**島根原子力発電所 2号炉 重大事故等対処施設
審査会合における指摘事項への回答
所内常設直流電源設備（3系統目）**

**2023年4月27日
中国電力株式会社**

1. 審査会合における指摘事項

図1 RCIC及びHPAC 概略系統図

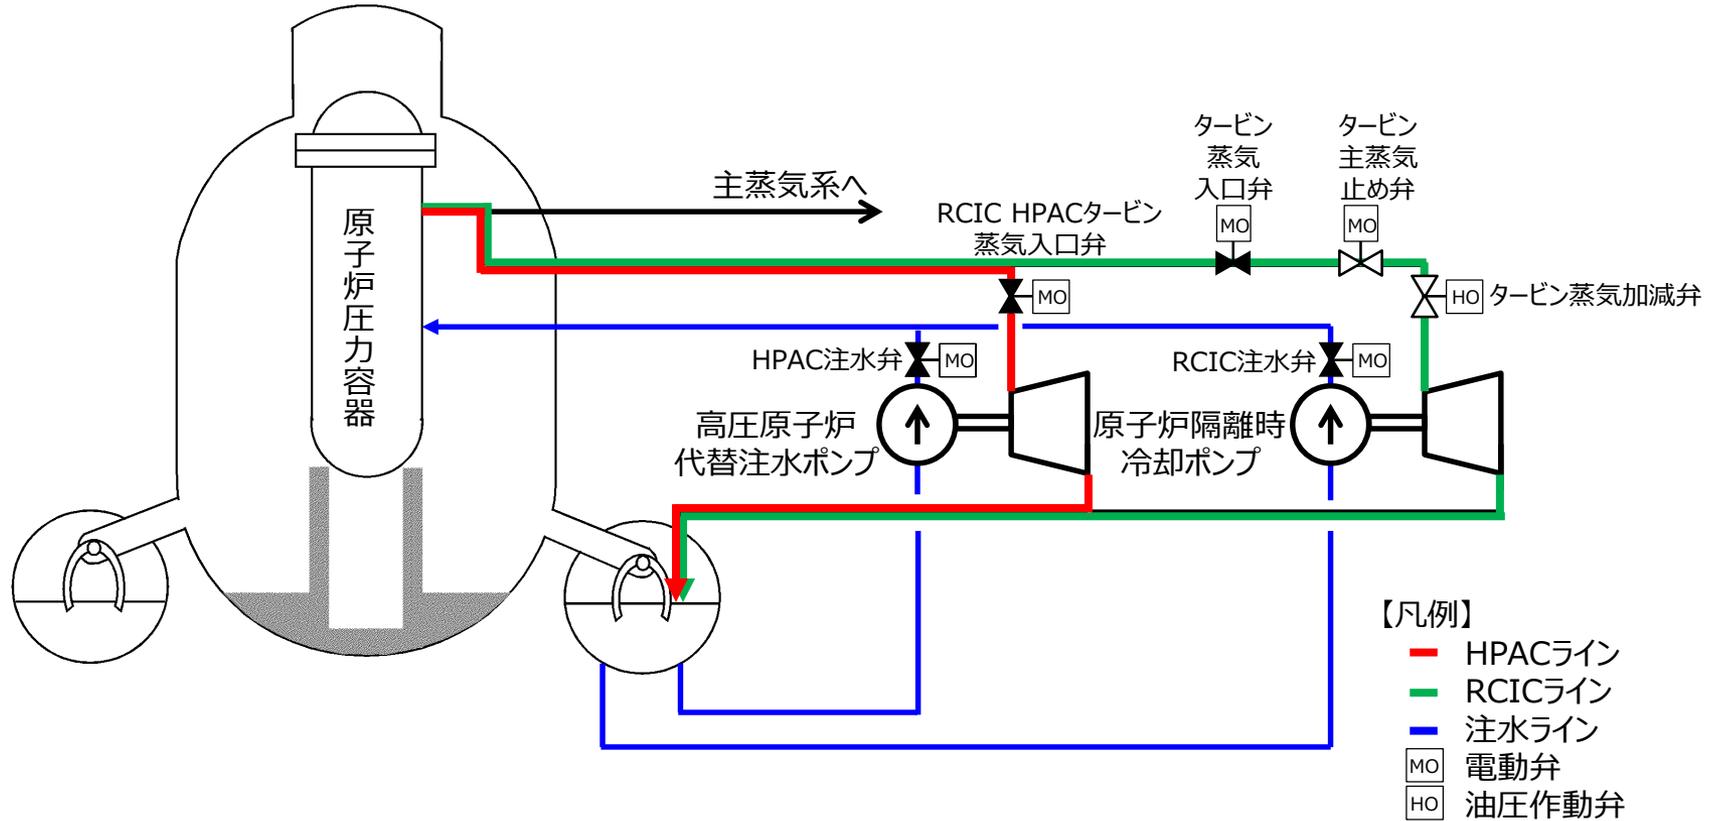
- HPACとRCICの使い方の違いと容量計算の導き方（負荷電流と運転時間）を説明すること。

- 以下のとおり原子炉隔離時冷却系（RCIC）と高圧原子炉代替注水系（HPAC）の系統構成や制御方法等は若干相違するが、どちらも炉心の著しい損傷を防止する機能を有している。

➤ 原子炉隔離時冷却系（RCIC）と高圧原子炉代替注水系（HPAC）の通常待機時の概略系統を示す。

図2 所内常設直流電源設備 (3系統目) 概略系統図

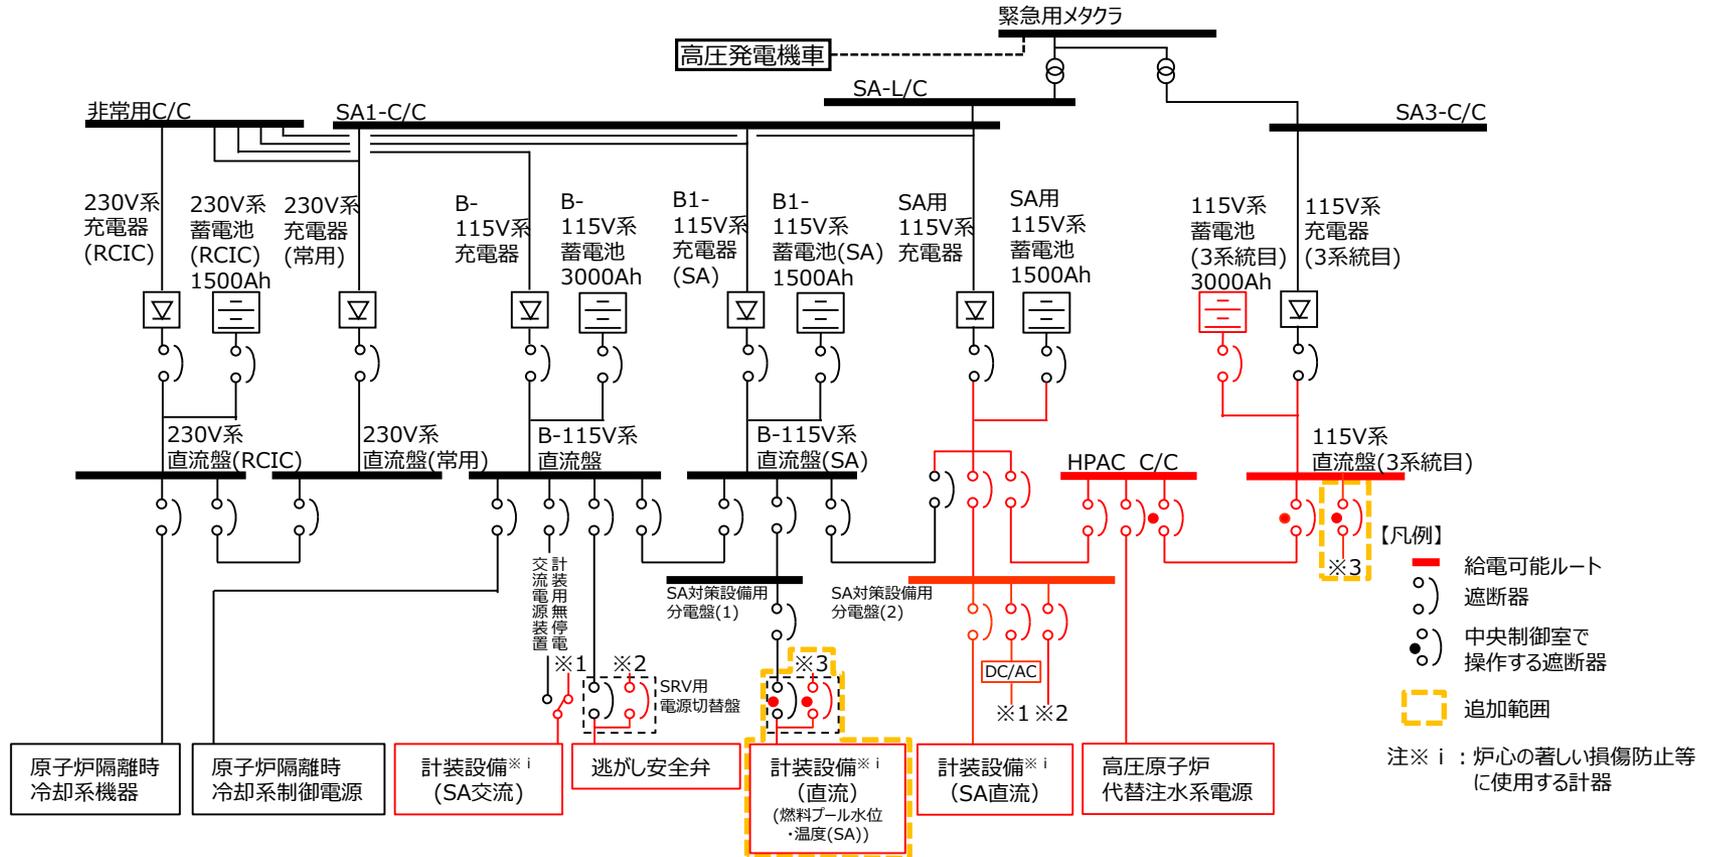
- 第57条第2項の要求を踏まえて計装設備（直流）への3系統目からの給電範囲が適正か説明すること。

- 第57条第2項の要求のうち、「貯蔵槽内燃料体等の著しい損傷」防止のために必要な監視（燃料プール水位、温度）については、代替パラメータである「燃料プールエリア放射線モニタ（高レンジ・低レンジ）（SA）」又は「燃料プール監視カメラ（SA）」で対応可能と考えて3系統目の給電範囲に含めていなかったが、有効性評価の各シナリオで電源供給が必要な設備を再度確認した結果、「貯蔵槽内燃料体等の著しい損傷」防止のために燃料プールの水位・温度の直接監視が必要であると判断したことから、「燃料プール水位・温度（SA）」を3系統目からの給電対象に追加する。

- 上記内容で確認した結果、表3に示すとおり、燃料プールの水位・温度が直接監視可能な「燃料プール水位・温度（SA）」を給電対象として追加する。

➤ 3系統目から各計装設備への給電経路については以下のとおり。

通常時はSA対策設備用分電盤 (1) より受電しているが、B1-115V系蓄電池(SA)機能喪失によるB1-115V系蓄電池(SA)電圧が低下した場合は、中央制御室から遠隔操作することにより、3系統目から受電する。
